Errata 2015

CROW-publicatie 514 'Maatregelen op autosnelwegen – Werk in Uitvoering 96a'

Erratum d.d. 7 augustus 2013

Erratum d.d. mei 2014

Figuur 310

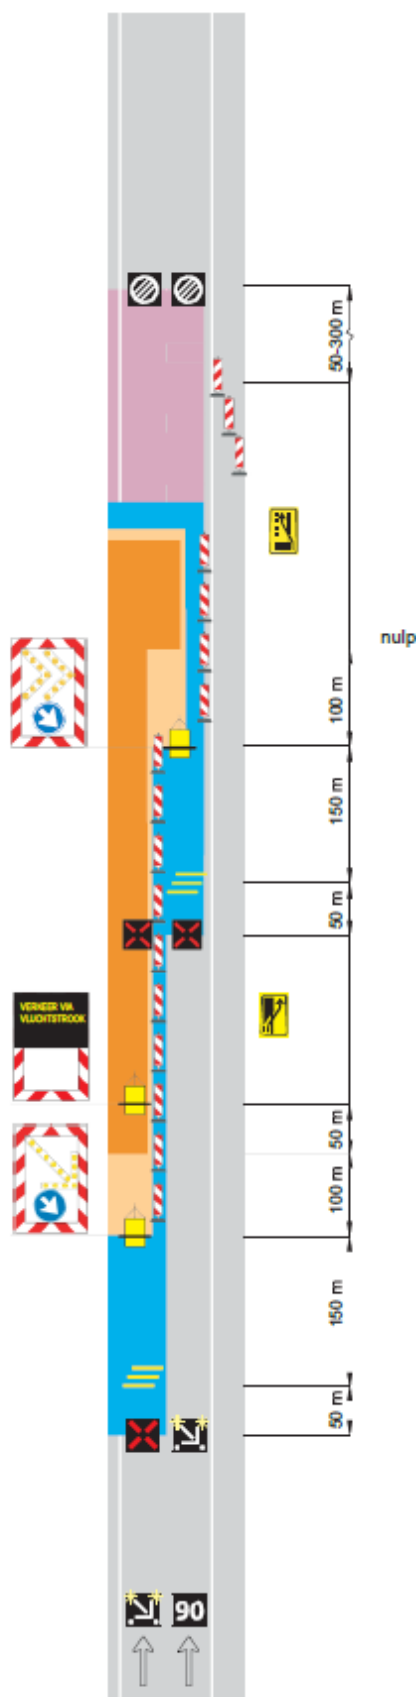
| Pag. | Onderdeel | Opmerking |
|------|---|---|
| 49 | fig. 310 | Het tweede matrixbord op rijstrook twee toont een verdrijfpijl in plaats van 90 (km/h). |

Figuur 931

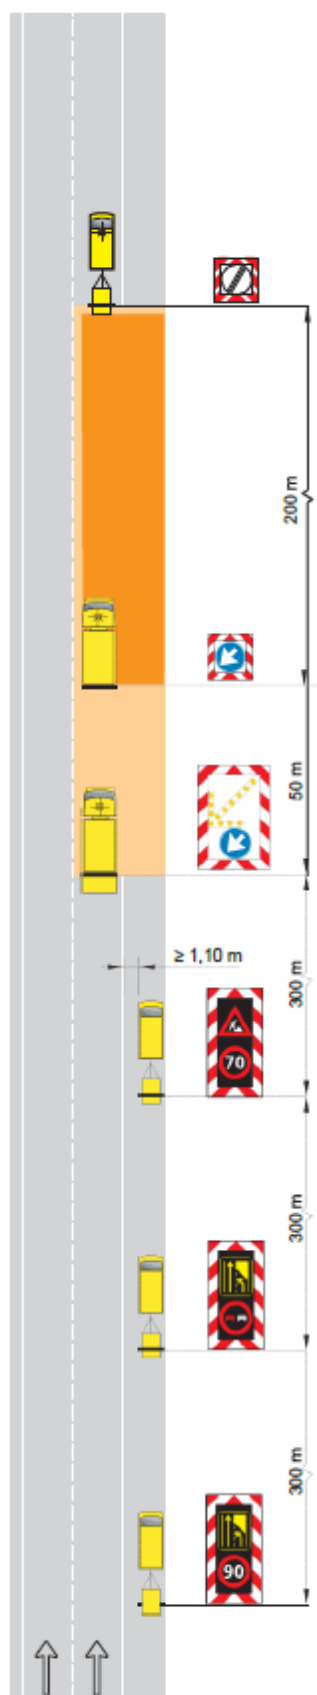
| 92 | fig. 931 | Actiewagens voeren geen RVV-bord. Pijlfiguratie wijst omlaag (in plaats van naar rechts). |
